志賀原子力発電所2号炉
火山影響評価について
(コメント回答)

2025年 2月 21日
北陸電力株式会社

IV. コメント回答内容 ーコメントー覧及び回答概要ー

【 I .地震波速度構造(検討結果①(Matsubara et al.,2021))】

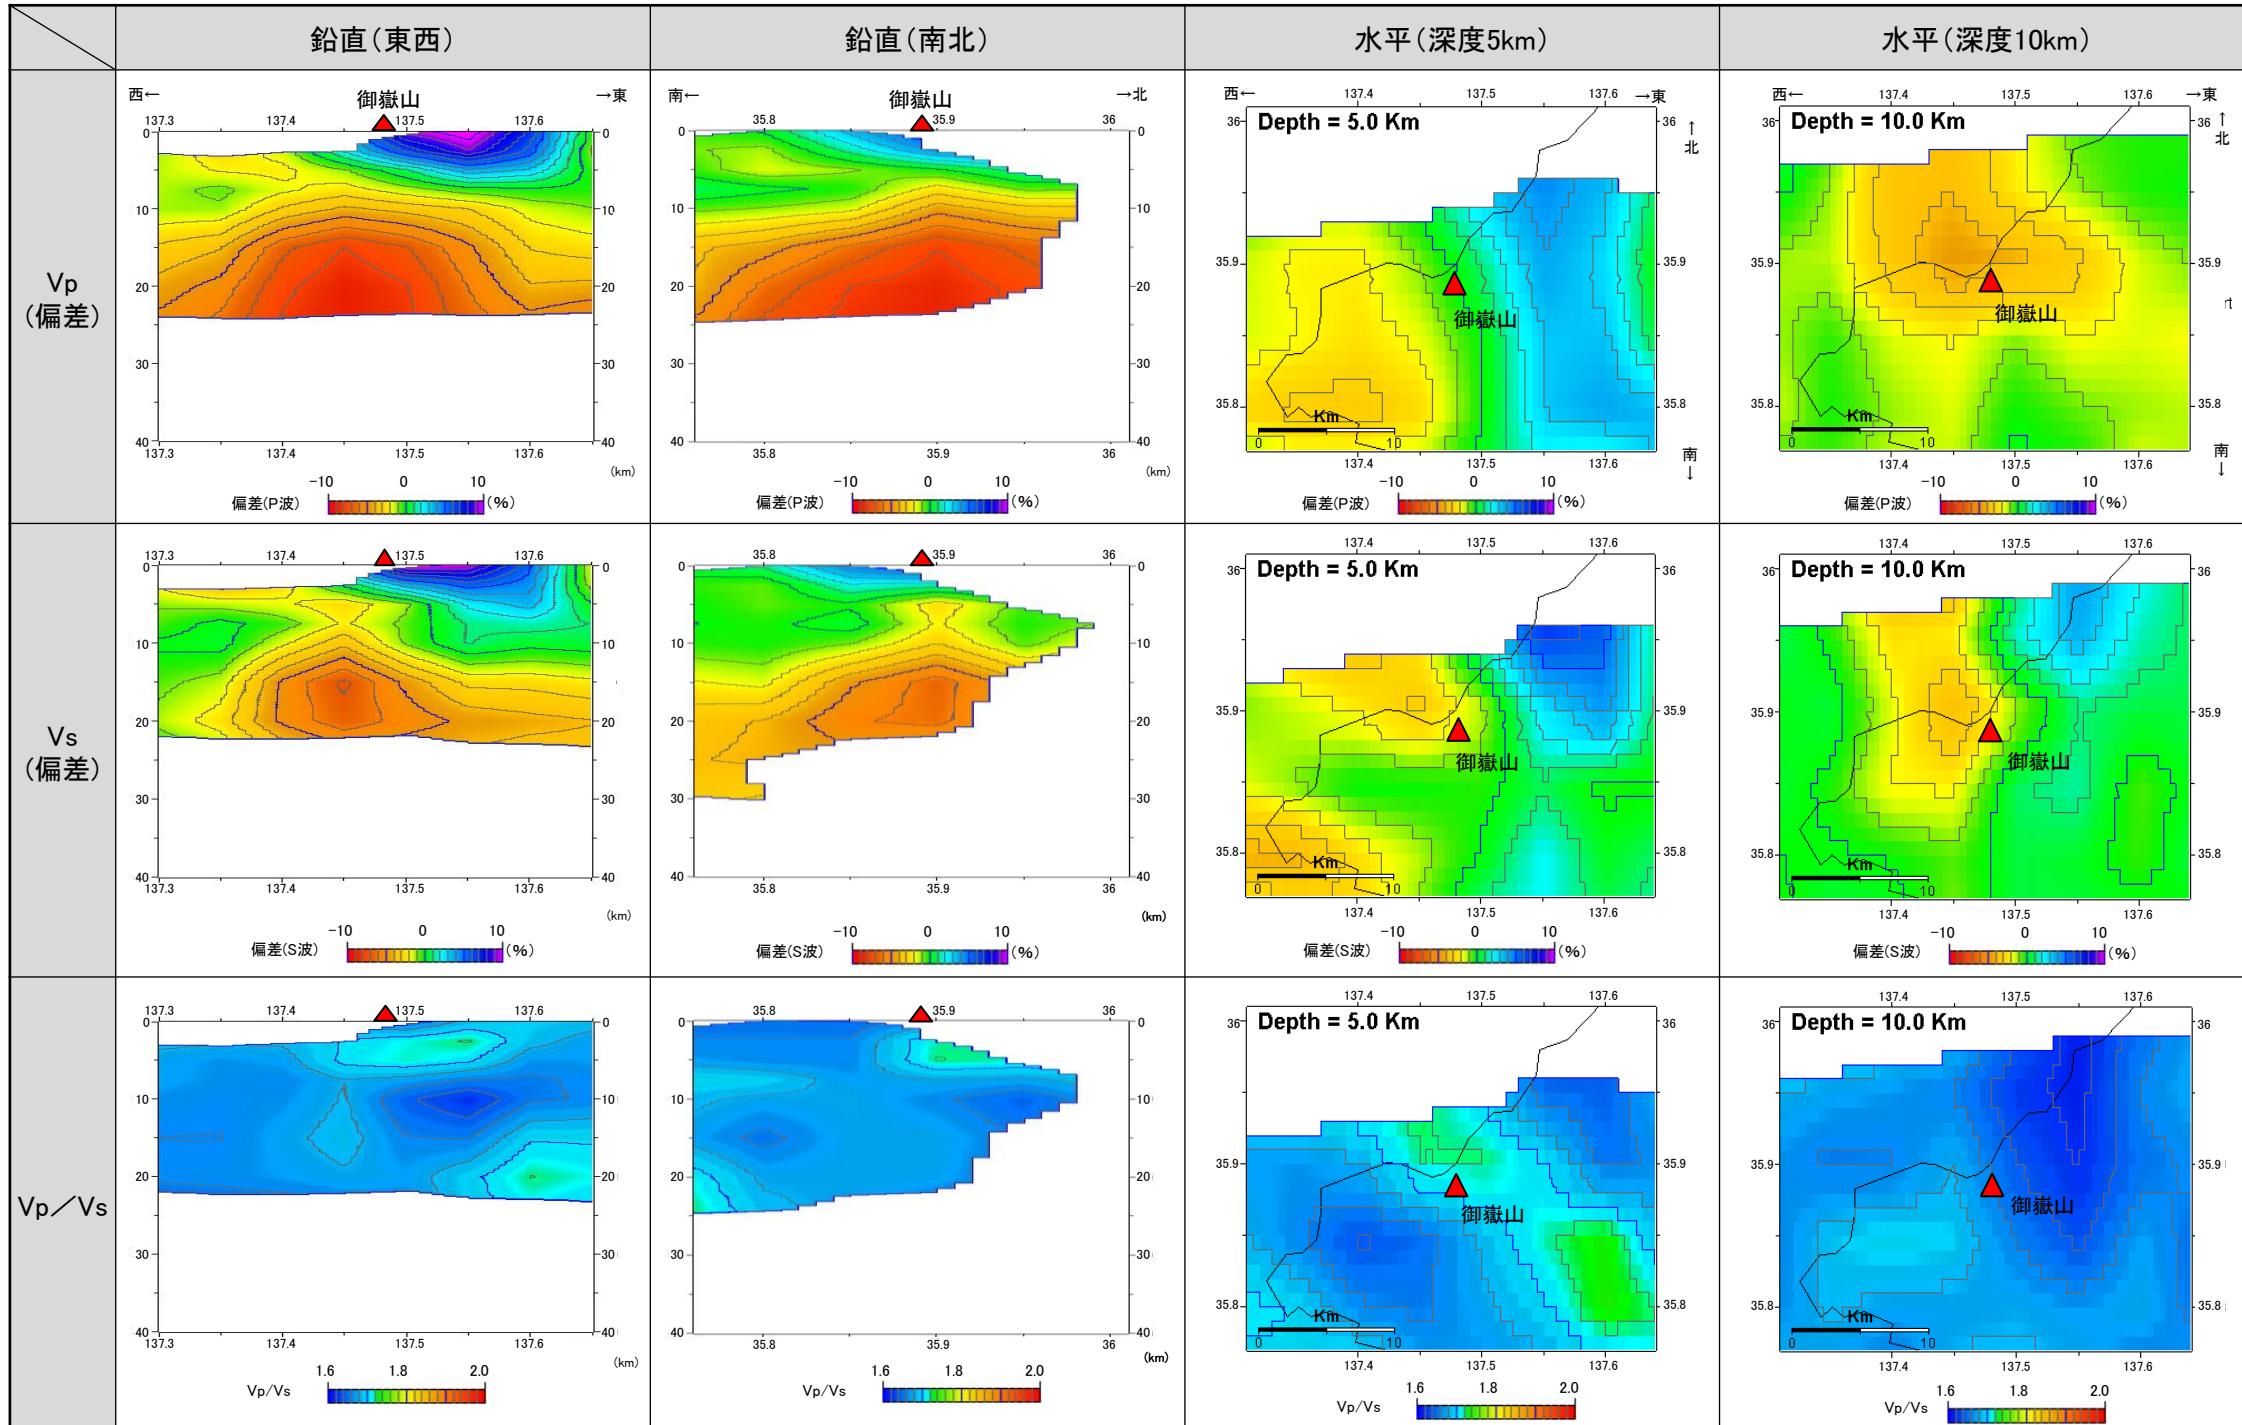
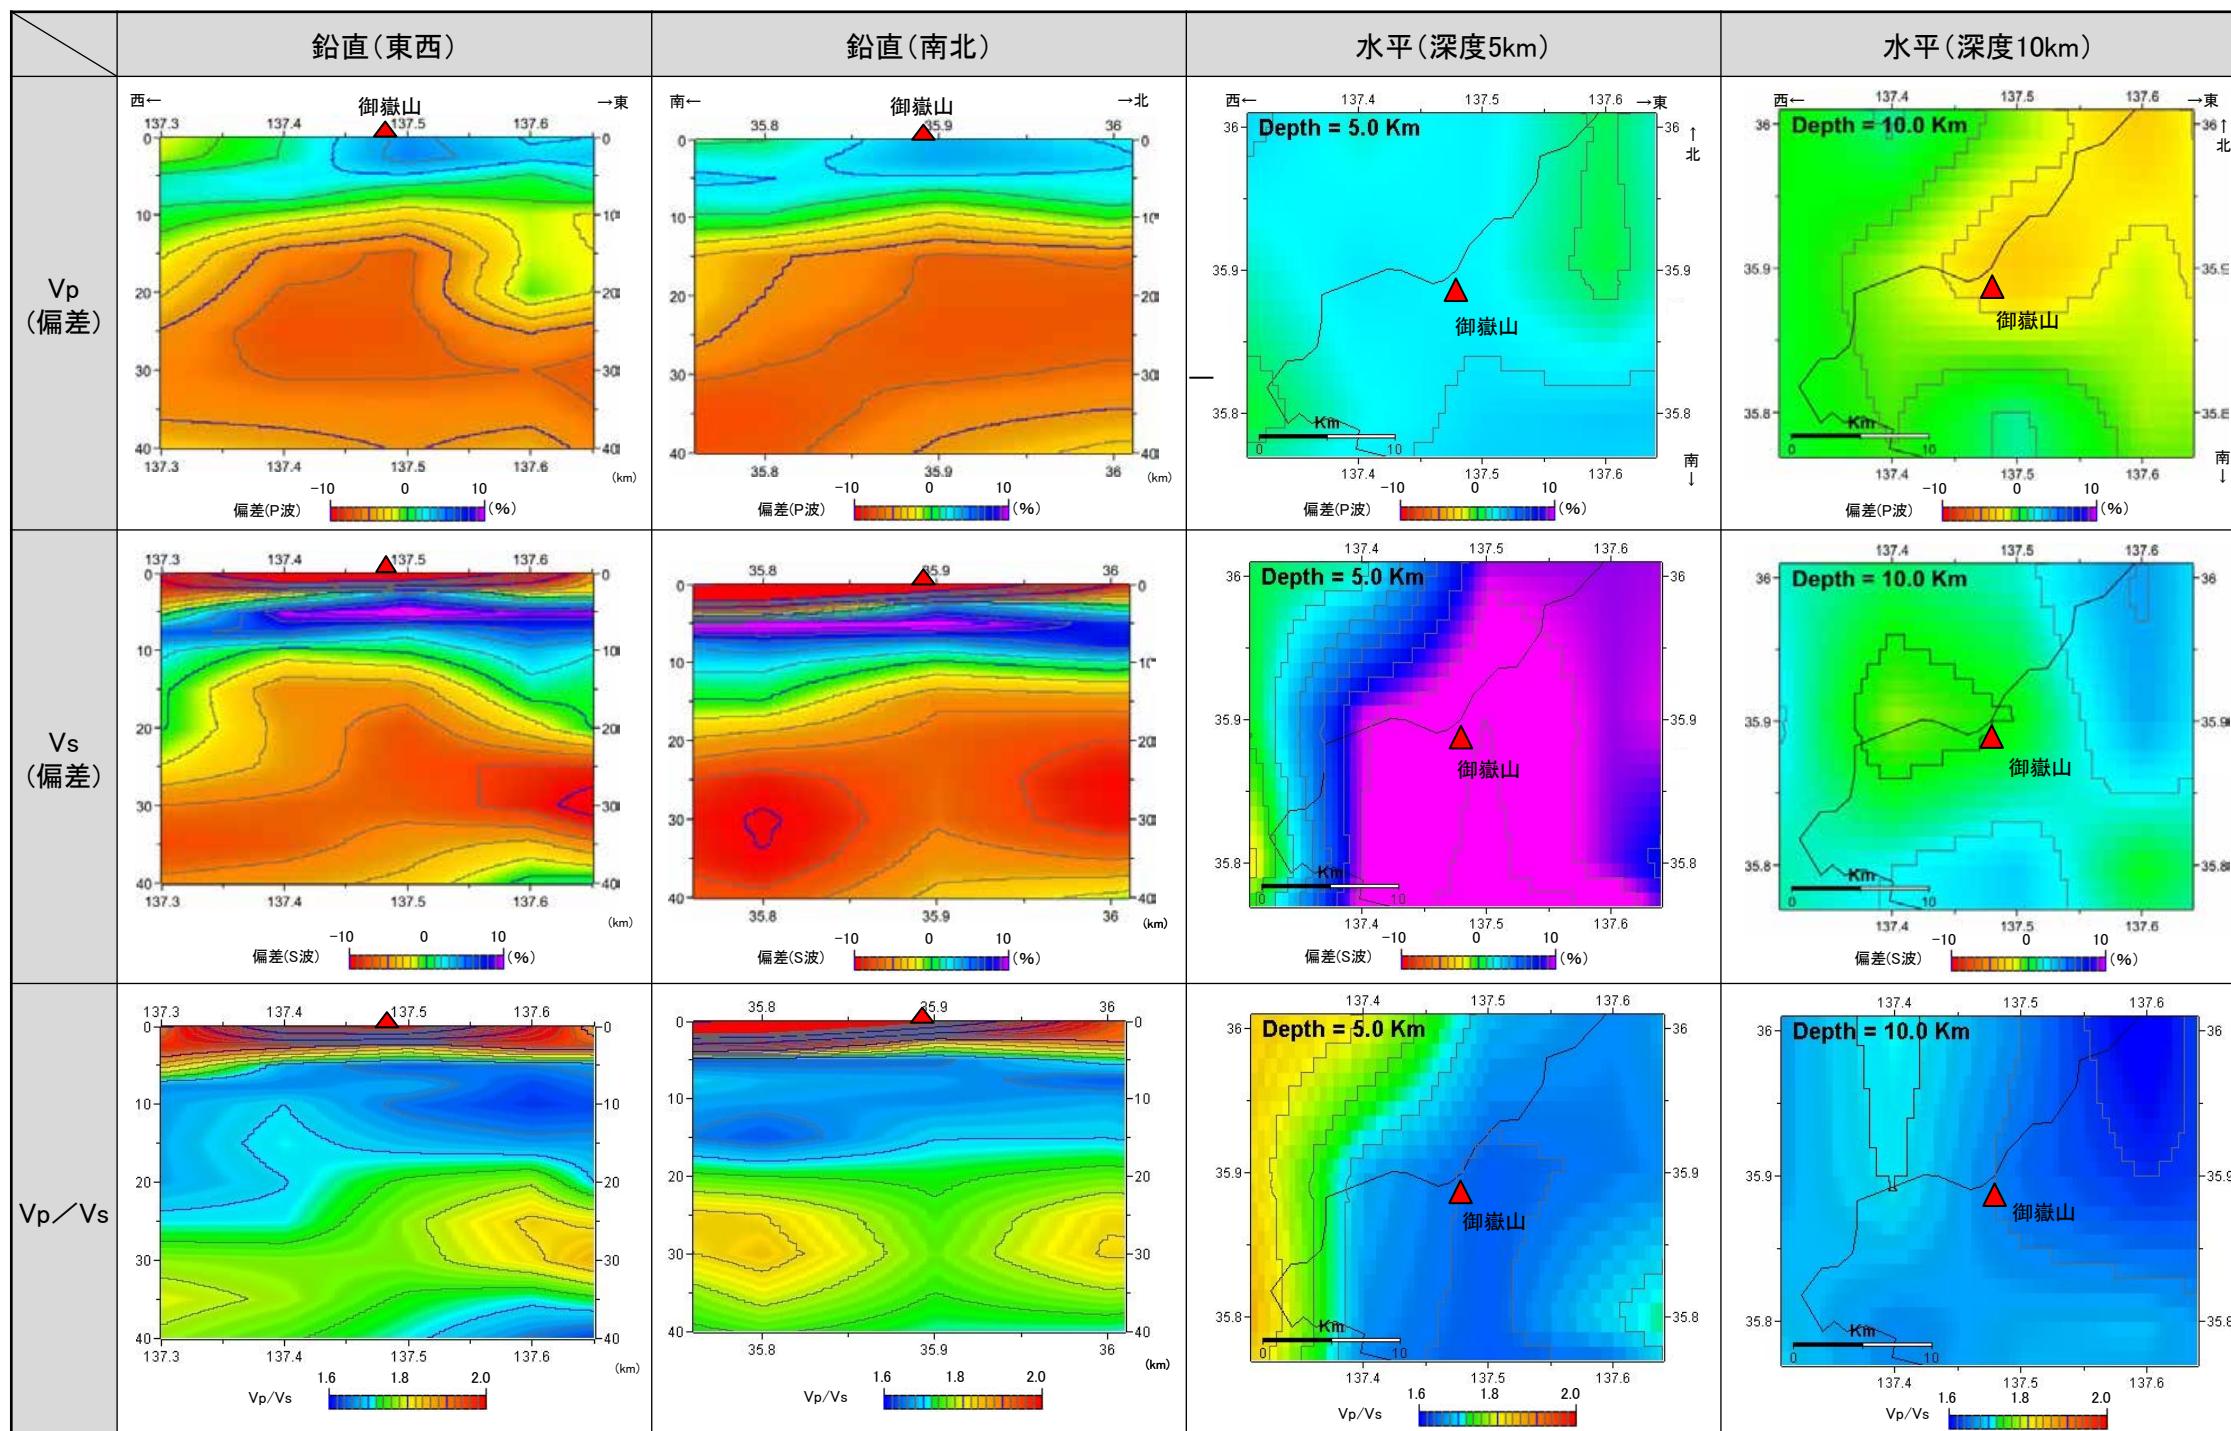
区分	No.	コメント		回答概要	記載頁	
		開催回 (日付)	内容		概要	詳細
降下火砕物 シミュレーション 対象の選定	6	第1308回 (2024.12.20)	<ul style="list-style-type: none"> 御嶽第1テフラの同規模噴火の可能性の評価のうち御嶽山の地下構造に関して、マグマ溜まりの規模を想定した上で、以下の検討を行うこと。 <ul style="list-style-type: none"> 地震波速度構造について、チェッカーボードテストによる御嶽山周辺における分解能を確認し、マグマ溜まりの存在の有無を検討すること。 比抵抗構造の観点からも、分解能を踏まえた検討を行うこと。 御嶽第1テフラの同規模噴火の可能性の評価については、御嶽山の活動履歴に加え、御嶽山の地下構造に関する上記検討結果も踏まえた総合的な評価を行うこと。 	<ul style="list-style-type: none"> 御嶽第1テフラの同規模噴火の可能性の評価について、これまで当社は、御嶽山の活動履歴を踏まえ、発電所運用期間中に御嶽第1テフラと同規模の噴火が発生する可能性は十分小さいと評価している(第1308回審査会合時の評価から変更なし)。 前回審査会合以降に、御嶽山の地下構造について以下の追加検討を行い、御嶽第1テフラ噴出時のマグマ溜まりの規模を想定した上で、現状の地下構造を評価した。 <ul style="list-style-type: none"> 御嶽第1テフラ噴出時のマグマ溜まりの規模について、御嶽山のカルデラ地形や大規模噴火のマグマ溜まりに関する知見等を踏まえると、御嶽第1テフラの噴出前には、御嶽山の地下約7km以浅に、現在確認されるカルデラ地形(径約7km)を超えて水平方向に広がったマグマ溜まりが存在していたと考えられる。 地震波速度構造について、これまではMatsubara et al.(2022)を用いて評価していたが、より良い分解能を有するMatsubara et al.(2021)も用いた評価に見直した。Matsubara et al.(2021)のチェッカーボードテストによる御嶽山周辺における水平方向の分解能は約10kmであり、仮に御嶽第1テフラ噴出時に想定されるマグマ溜まりが御嶽山の現在の地下に存在していた場合には速度異常が検出されると考えられる。検討の結果、地下約7km以浅において、このような大規模なマグマ溜まりの存在が示唆される構造は認められない。 また、比抵抗構造について、観測点間隔等を踏まえると、御嶽第1テフラ噴出時に想定されるマグマ溜まりに対して十分な分解能を有していると考えられ、地下約7km以浅において、このような大規模なマグマ溜まりの存在が示唆される構造は認められない。 上記評価の結果、御嶽山の地下約7km以浅に、御嶽第1テフラ噴出時に想定される規模のマグマ溜まりの存在が示唆される構造は認められない。よって、御嶽山の地下構造を踏まえ、発電所運用期間中に御嶽第1テフラと同規模の噴火が発生する可能性は十分小さいと評価した。 以上より、御嶽第1テフラの同規模噴火の可能性について、御嶽山の活動履歴に加えて、御嶽山の地下構造の観点からも、発電所運用期間中に御嶽第1テフラと同規模の噴火が発生する可能性は十分小さいと評価した。 	次頁	P.138, 140~150

- 御嶽第1テフラの同規模噴火の可能性の評価について、これまで当社は、御嶽山の活動履歴を踏まえ、発電所運用期間中に御嶽第1テフラと同規模の噴火が発生する可能性は十分小さいと評価している(第1308回審査会合時の評価から変更なし)。
- 前回審査会合以降に、御嶽山の地下構造について以下の追加検討を行い、御嶽第1テフラ噴出時のマグマ溜まりの規模を想定した上で、現状の地下構造を評価した。

○御嶽山周辺の地震波速度構造について、Matsubara et al.(2021)では、「 i . 地下約10km以深の広い範囲に低速度かつ低Vp/Vs領域」、「 ii . 地下約10km以浅(7km以浅を含む領域)の御嶽山西方にやや低速度かつ低Vp/Vs領域」及び「 iii . 地下約10km以浅の御嶽山直下から東方にかけてのごく浅部を中心とした高速度領域」が認められる。(下図)
 ○上記 i ~ iii の領域について、地震波速度構造と内部物質の状態との関係に関する文献の記載に基づくと、メルトの存在が示唆されない。
 ○よって、Matsubara et al.(2021)による御嶽山の地震波速度構造では、地下約7km以浅において、御嶽第1テフラ噴出時に想定される規模のマグマ溜まりの存在が示唆される構造は認められない。なお、地下約10km以深においては、広範囲に低速度かつ低Vp/Vs領域が認められ、水の存在が示唆される。

○シミュレーション結果と文献で示される御嶽湯町テフラ及び御嶽伊那テフラの層厚を比較し、シミュレーションの妥当性を確認した。

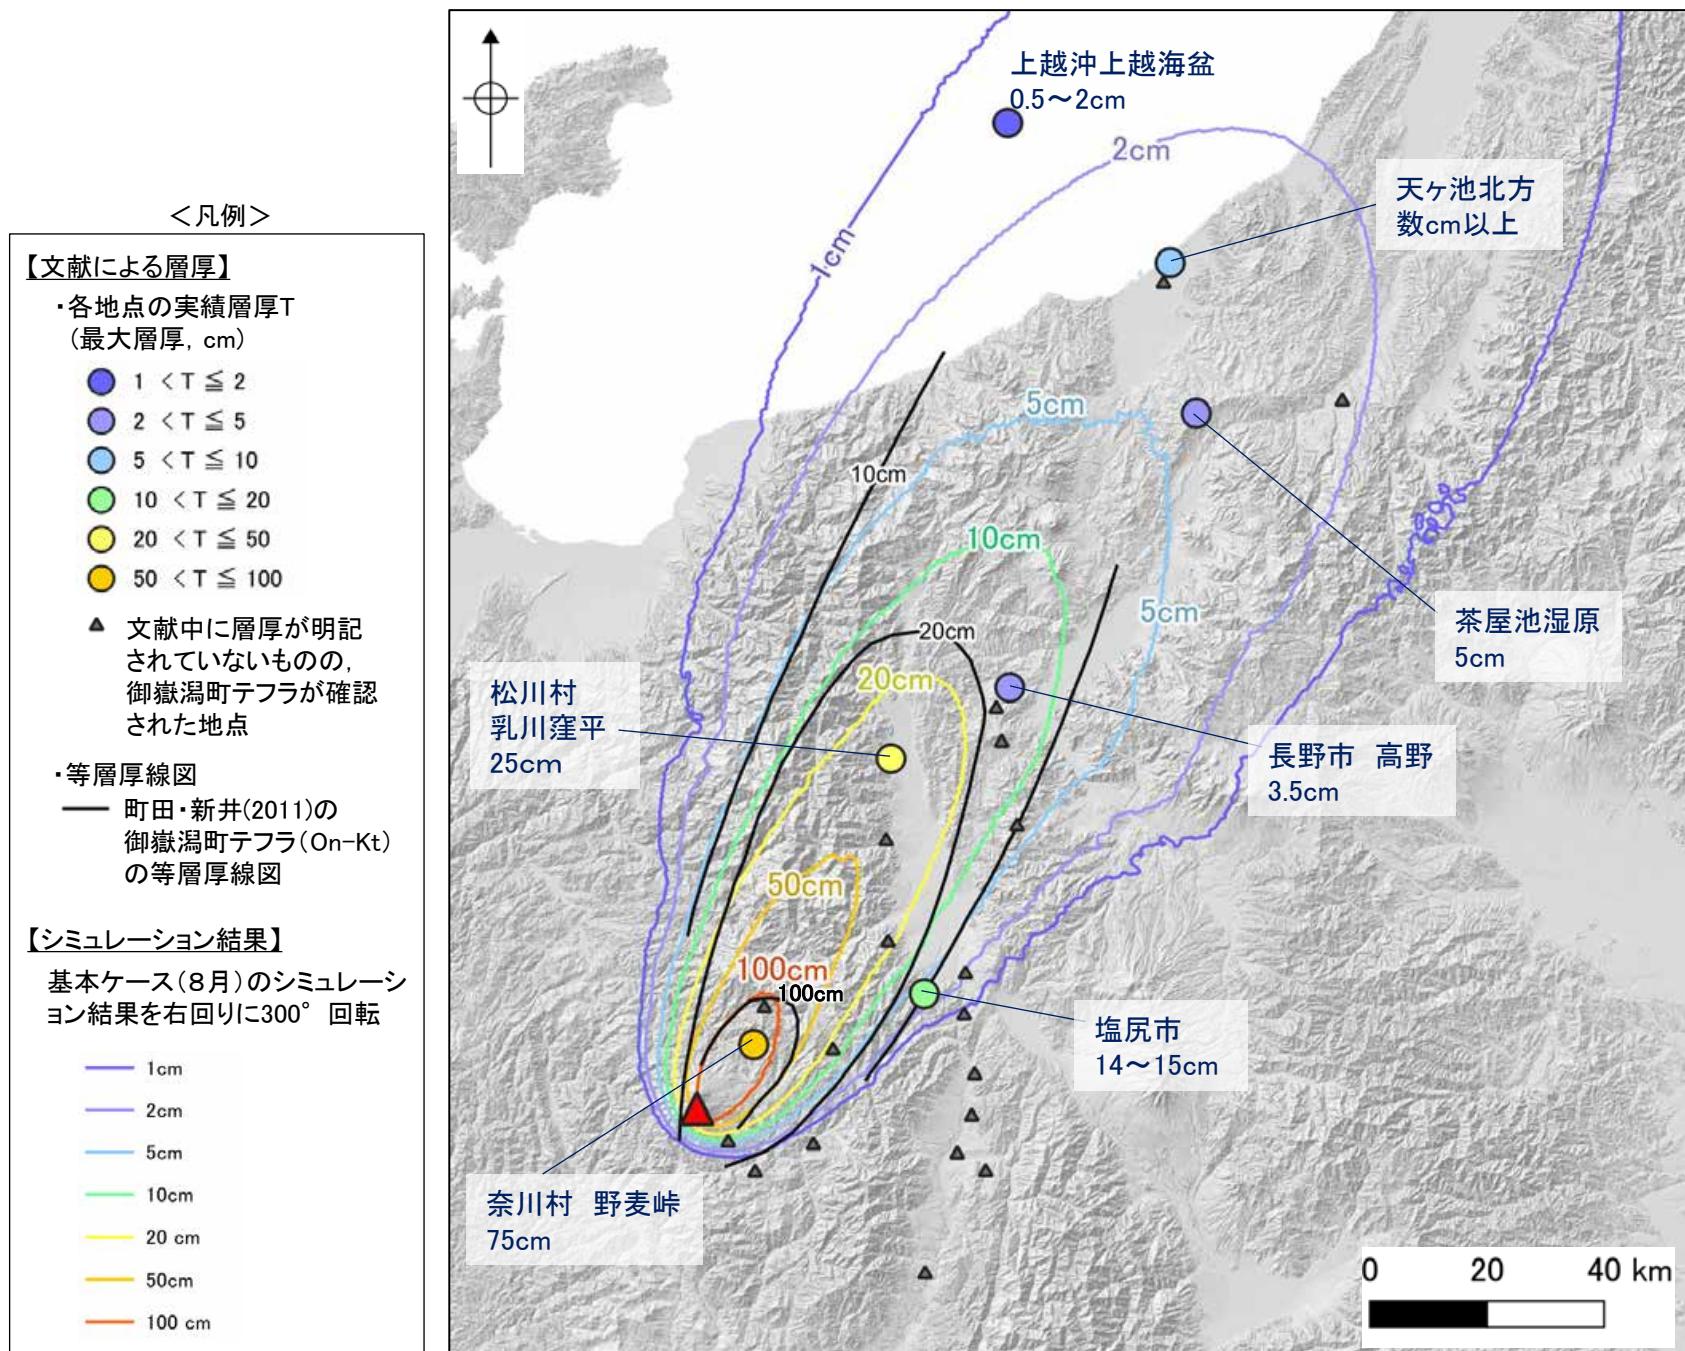
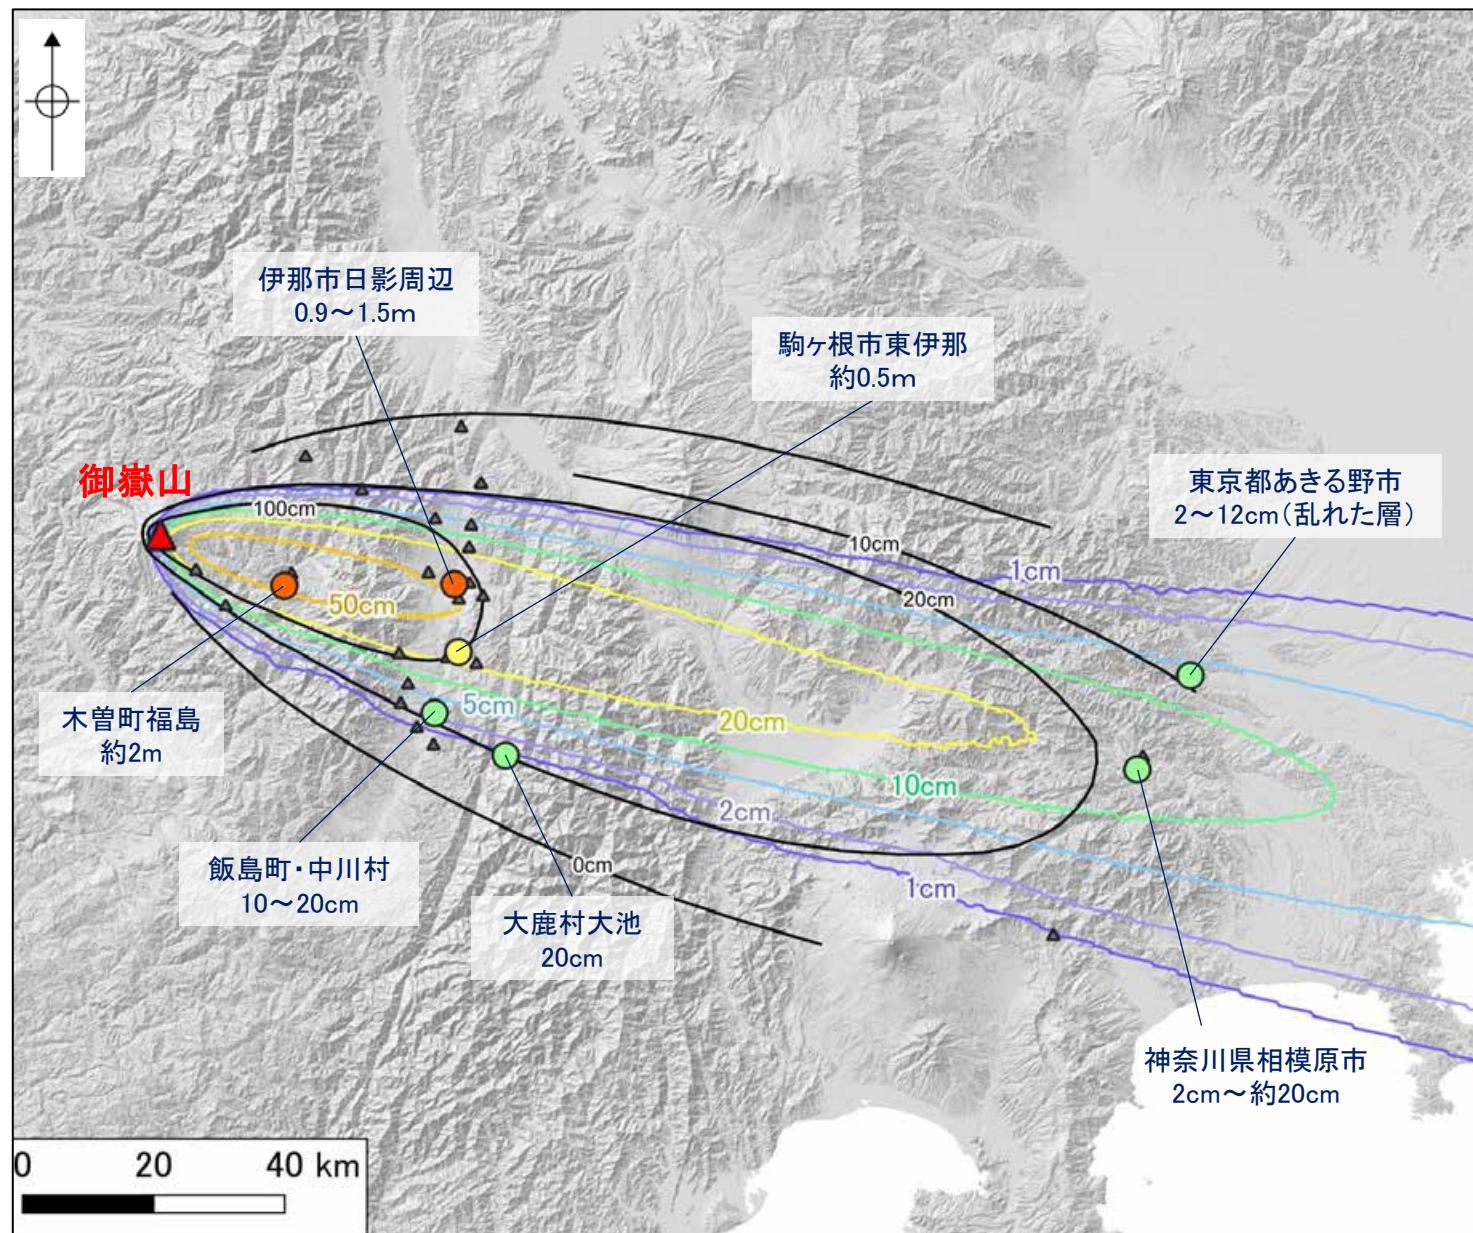
降下火砕物 シミュレーション	7	第1308回 (2024.12.20)	<ul style="list-style-type: none"> 御嶽山の降下火砕物シミュレーションについて、同じ噴出規模の御嶽湯町テフラ及び御嶽伊那テフラのうち、御嶽伊那テフラを代表して資料化しているが、代表できる理由を示すか、両方のテフラに関する内容に修正すること。 	<ul style="list-style-type: none"> 御嶽山の降下火砕物シミュレーション対象について、同じ噴出規模である御嶽湯町テフラ及び御嶽伊那テフラの両方に関する記載に表現を適正化した。 御嶽山のシミュレーション結果と文献の比較について、御嶽伊那テフラに加え御嶽湯町テフラによる検討を追加で実施した結果、シミュレーション結果と文献による層厚が概ね整合することを確認した。よって、御嶽山を対象とした降下火砕物シミュレーションを妥当とした評価結果に変更はない。 また、立山のシミュレーション結果と文献の比較についても、立山DテフラAユニットに加えCユニットによる検討を追加実施した。立山を対象とした降下火砕物シミュレーションを妥当とした評価結果に変更はない。 		P.136, 137, 155, 162, 191, 192, 194, 200

○御嶽湯町テフラについて、シミュレーション結果(基本ケース, 8月)を実績分布主軸方向に回転させた分布と、文献による層厚(各地点の実績層厚及び町田・新井(2011)の等層厚線図)を比較した結果、シミュレーション結果(20cm及び5cm)と松川村乳川窪平, 茶屋池湿原における実績層厚が概ね整合的であり、また、シミュレーション結果(20cm)と町田・新井(2011)の20cm等層厚線が概ね整合的であった(下図)。

○また、御嶽伊那テフラについて、シミュレーション結果と文献による層厚が概ね整合的であった(詳細は次頁)。

○御嶽伊那テフラについて、シミュレーション結果(基本ケース, 3月)を実績分布主軸方向に回転させた分布と、文献による層厚(各地点の実績層厚及び町田・新井(2011)の等層厚線図)を比較した結果、シミュレーション結果(10cm)と文献による層厚(東京都あきる野市, 神奈川県相模原市における実績層厚)が概ね整合的であった(下図)。
